リコール届出一覧表

リコール届出番号	5231	リコール開始日	令和4年11月22日
届出者の氏名又は名称	東プレ株式会社 代表取締役社長 山本 豊 問合せ先 : 品質管理部 TEL : 0285-56-3652		
不具合の部位 (部品名)	荷箱(コーナーレール部リベットカバー)		
基準不適合状態にあると認める構造、装置又は性能の状況及びその原因	大型冷蔵冷凍車の荷箱において、コーナーレール部リベットカバーのコーキングの塗布量が多く、接合が不十分なものがある。そのため走行時の負荷により、リベットカバーの端部がコーナーレールより浮き上がり、最悪の場合、垂れさがり他の交通の妨げになるおそれがある。		
改善措置の内容	全車両のリベットカバーを点検し、浮き上がりが無いものはリベットカバーの最後端部にリベット締結を行い、浮き上がりが有るものについてはリベットカバーを交換の上、最後端部にリベット締結を行う。		
不具合件数	2件	事故の有無	なし
発見の動機	市場からの情報による。		
自動車使用者及び自動車特定整備事業者等に周知させるための措置	<ul style="list-style-type: none"> ・ 使用者:ダイレクトメールまたは直接訪問して通知すると共に弊社ホームページに掲載する。 ・ 自動車特定整備事業者:使用者を把握しているため、周知のための措置はとらない。 ・ 改善実施済車には、対策部品等の有無にて容易に識別可能なため、識別は行わない。

改善箇所説明図

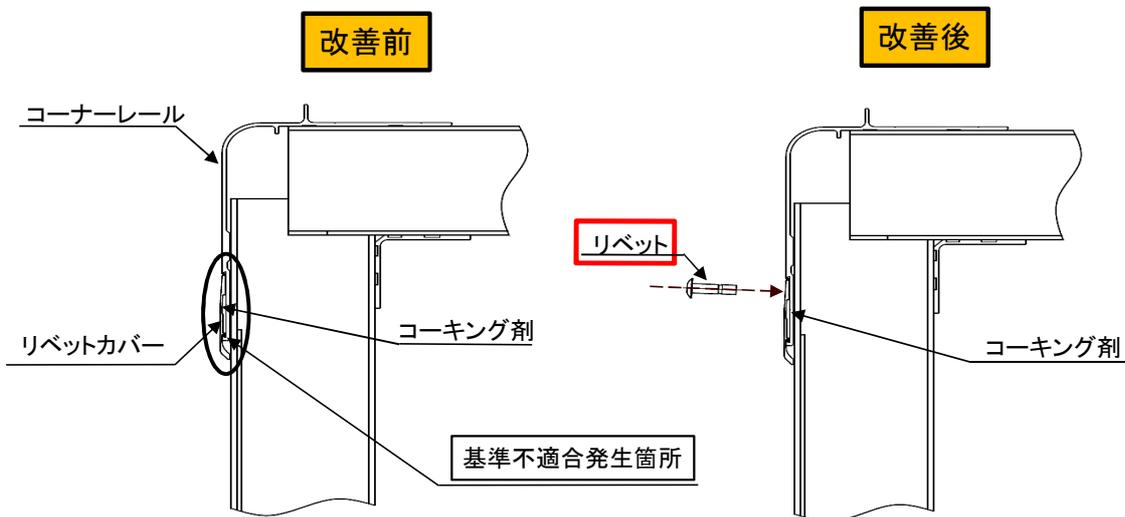
大型冷蔵冷凍車の荷箱において、コーナーレール部リベットカバーの接合が不十分なものがある。そのため走行時の負荷により、リベットカバーの端部がコーナーレールより浮き上がり、最悪の場合、垂れさがり他の交通の妨げになるおそれがある。

全車両のリベットカバーを点検し、浮きが無いものはリベットカバーの最後端部にリベット締結を行い、浮きがあるものについてはリベットカバーを交換の上、最後端部にリベット締結を行う。
